Saksnr.: **2023/37328**

Karmøy kommune - Fv 4838 - gnr 13 bnr 59 - Dispensasjon fra byggegrense mot veg for oppføring av gjerde med fundament - Vedtak

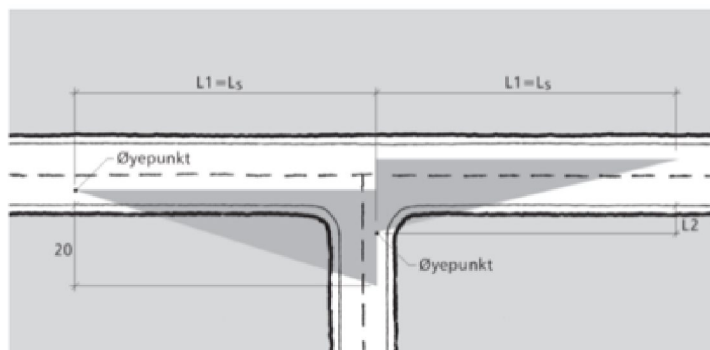
Siktkrav i krysset mellom fv. 4838 og siktkrav i avkjørselen må ivaretas. I siktsonen skal ingenting være over 0,5 m. Det tillates kun enkelte stolper i siktssonen.

Siktkrav i krysset skissert med rødt, siktkrav i avkjørselen skissert med blått. I siktsonen skal ingenting være høyere enn 0,5 m.

Dersom postkassestativet er plassert innenfor siktsonen må dette flyttes.

**Figur 4.12** — Siktkrav i uregulerte X-kryss.

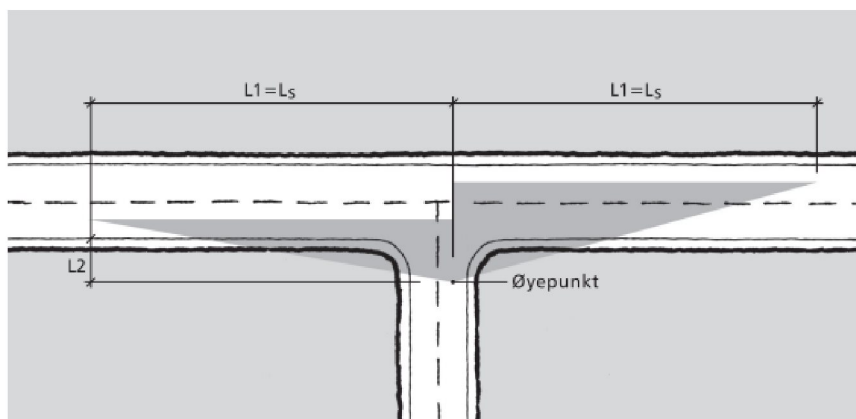
For uregulerte X-kryss skal sikt sikres i henhold til [Figur 4.12](#) og [Tabell 4.4](#).

Figur 3.29: Siktkrav i avkjørsler

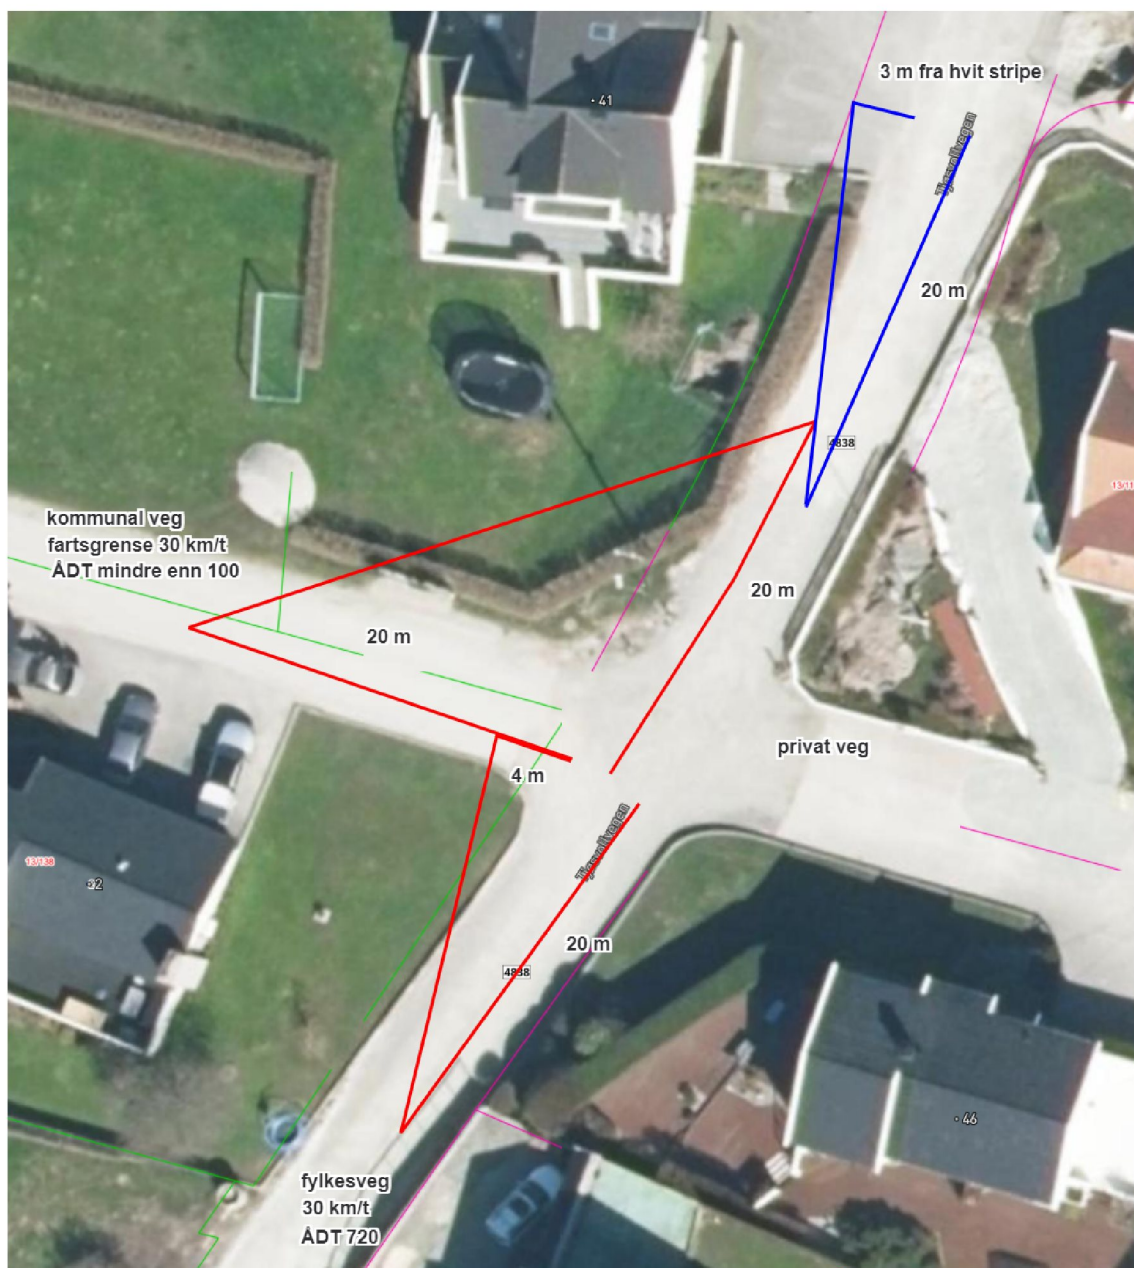
†Sikt i avkjørsler bør sikres i henhold til [Figur 3.29](#) og [Tabell 3.7](#).

Siktkrav i avkjørselen er 3 m x 20 m.
